Spectera

Notes de mise à jour - Version 1.3.2

Version 1.2.5

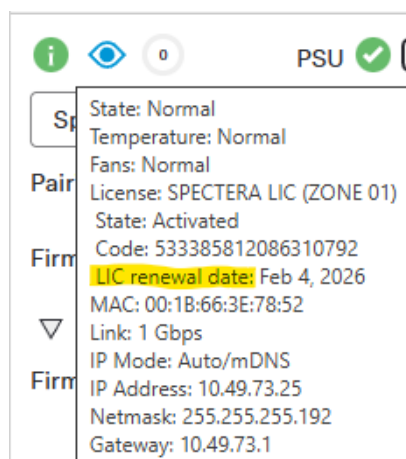
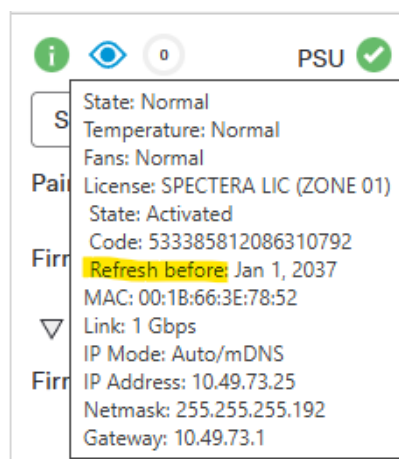
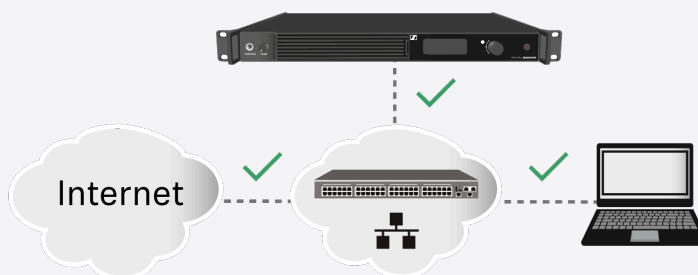
- Prise en charge du renouvellement automatique des licences émises avant le 20 novembre 2025.

Le renouvellement de la licence sera affiché dans l'état de l'appareil après un certain temps :

Avant la mise à jour :

Après la mise à jour :

- i** Le renouvellement de la licence nécessite une connexion Internet directe à l'appareil.
